Szpital Wojewódzki Koszalin

Kontakt:
Centrala 34 - 88 - 400
Sekretariat Dyrektora 34 - 88 - 151
Fax 34 - 88 - 103
e-mail: szpital@swk.med.pl
http: www.swk.med.pl
znak pisma: TP.382.86.2019 JK

dotyczy: przetarg nieograniczony nr TP.382.86.2019 JK – mammograf cyfrowy

Na podstawie art. 38 ust. 2 ustawy z dnia 29 stycznia 2004 roku Prawo zamówień publicznych (t.j. Dz.U.2018.1986) udzielam wyjaśnień na zadane pytania:

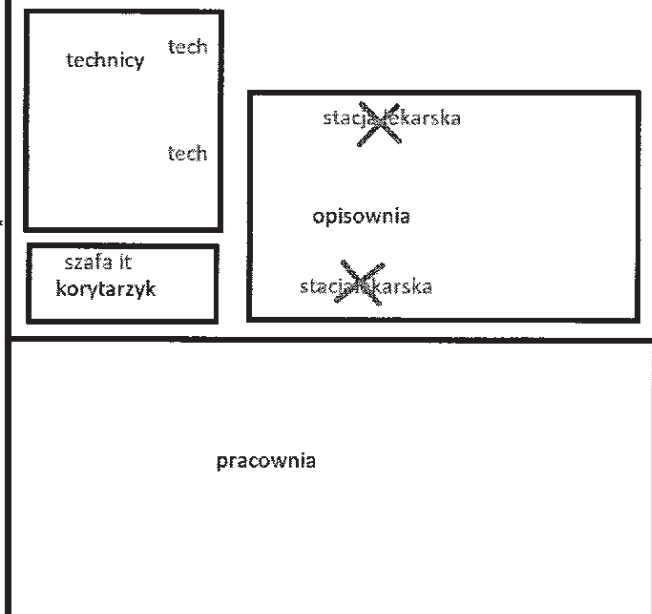
„Prosimy o wskazanie na planie/ rzucie pomieszczeń lokalizacje stacji lekarskich, w jakiej odległości od adaptowanych pomieszczeń jest zlokalizowane pomieszczenie, w którym mają być zainstalowane stacje lekarskie. Czy w pomieszczeniu stacji lekarskich istnieją gniazda sieciowe LAN, poprosimy o podanie liczby ewentualnych istniejących gniazd sieciowych?”

W adaptowanych pomieszczeniach brak jest sieci logicznej. Na zamieszczonym rzucie pomieszczeń znakiem X zaznaczono lokalizacje stacji lekarskich.
